Přehledový list připomínek v lokalitě 335 / Cibulka

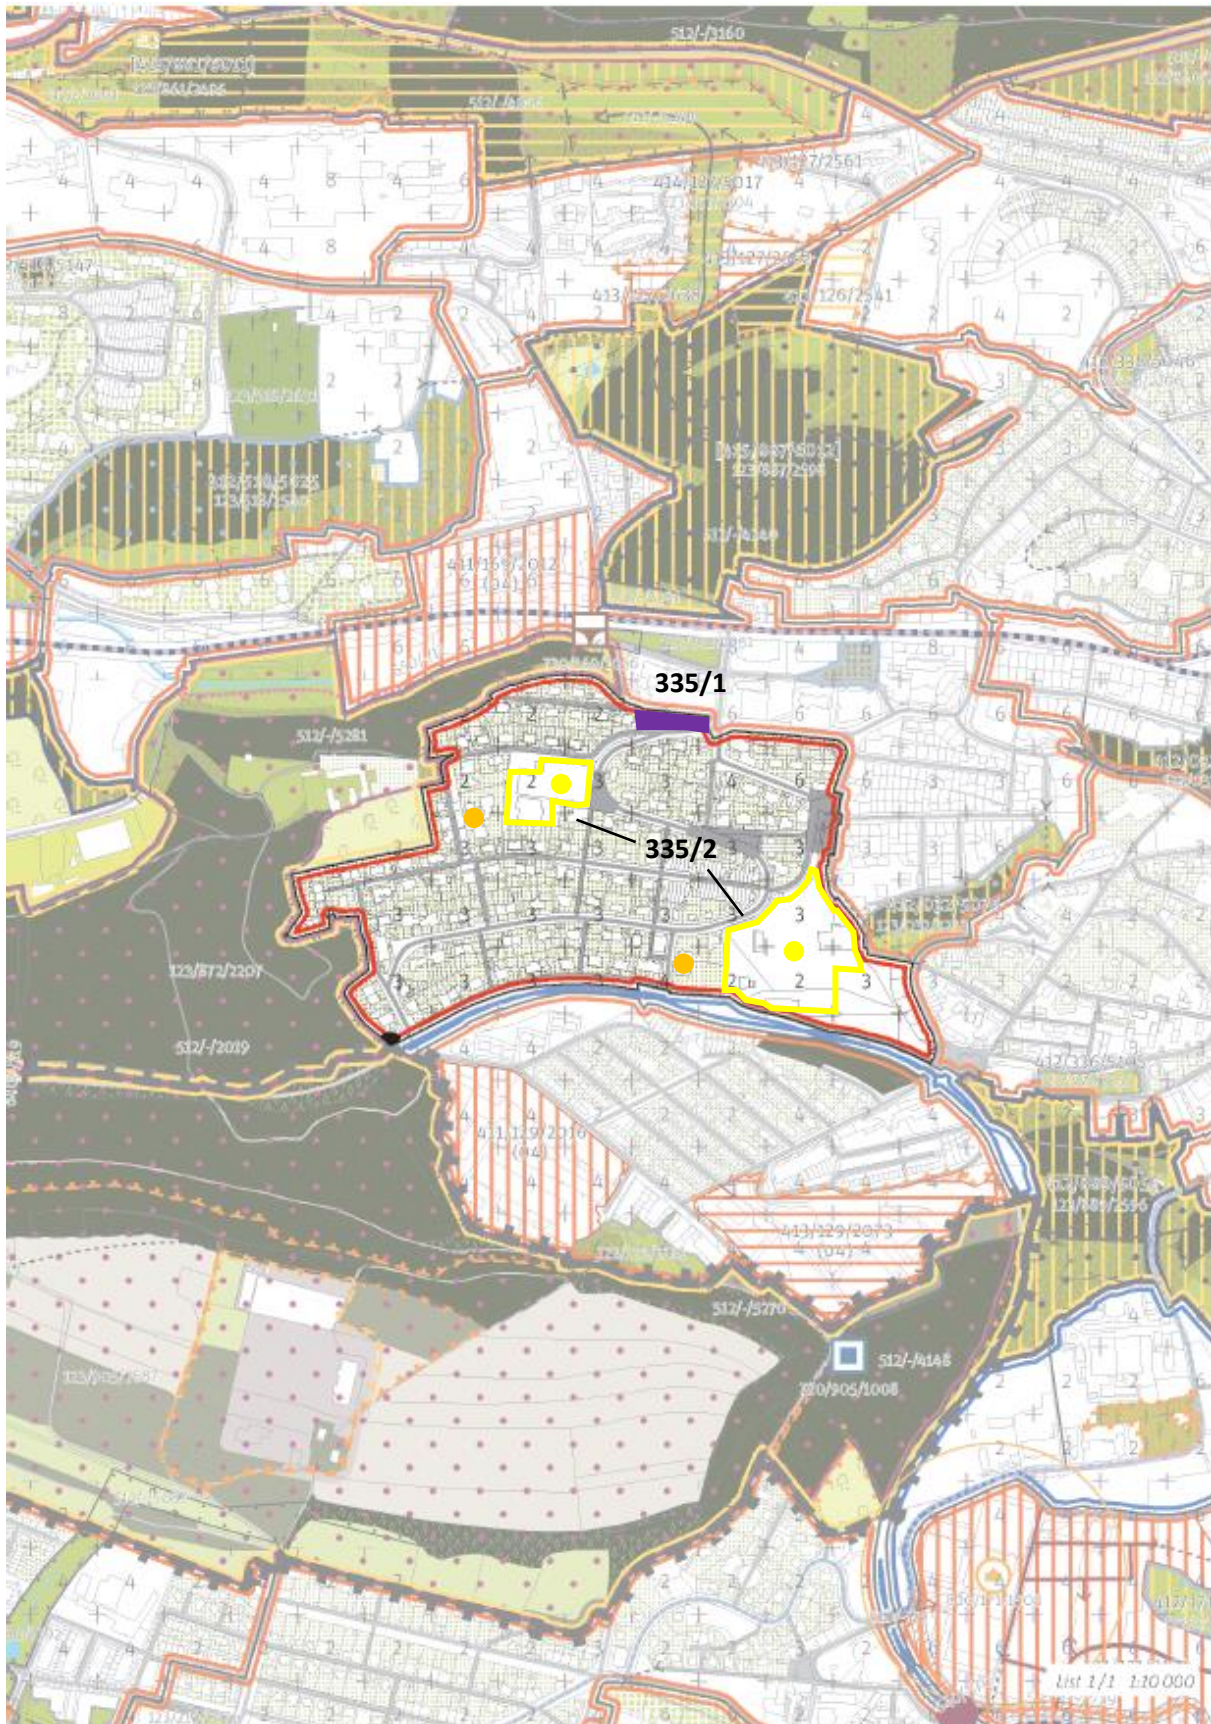
Změna Stavebního bloku na Nestavební blok pro Parkové sportoviště. Tato připomínka je zásadní.

Vyznačení stávající občanské vybavenosti bodem, resp. plochou. Tato připomínka je zásadní.

Vypustit z výkresu 02 rastr Výškové regulace, ponechat jako informativní ukazatel ve Schéma 03.

Zohlednit probíhající podnět na úpravu ÚPn v území: P909. Tato připomínka je zásadní.

Odůvodnění: Vhodná kompenzace zrušeného hřiště z lokality 123/032/2951 (připomínkováno v lokalitě č. 032/Kavalírka), přesunutí hřiště z rušné Plzeňské na klidnější cíp při ulicích V břízkách a V Cibulkách – možnost propojit jej skluzavkou do ulice Nepomucká, využitá těžko zastavitelná parcela uvnitř zahradního města, hřiště přiblíženo vilové lokalitě.

Odůvodnění: Označení stávající OV z koordinačního výkresu 03 je nutné propsat také do základního výkresu 02 a tedy i do KLZ.

Odůvodnění: Výšková regulace pomocí čtverců 100 x 100 m je v území stabilizované lokality s jasnými objemy budov nadbytečná a nepřesná - zavádějící. Výšky hrubého rastru neodpovídají ani současné výškové hladině. PSP dostatečně jasně definují pravidla pro dostavbu proluk či přestavbu stávajících objektů - vychází se z výšky existujících objektů a také z indexu využití lokality.

Odůvodnění: Jedná se o podnět na úpravu ÚPn probíhající a pořizovaný se souhlasem MČ Praha 5.
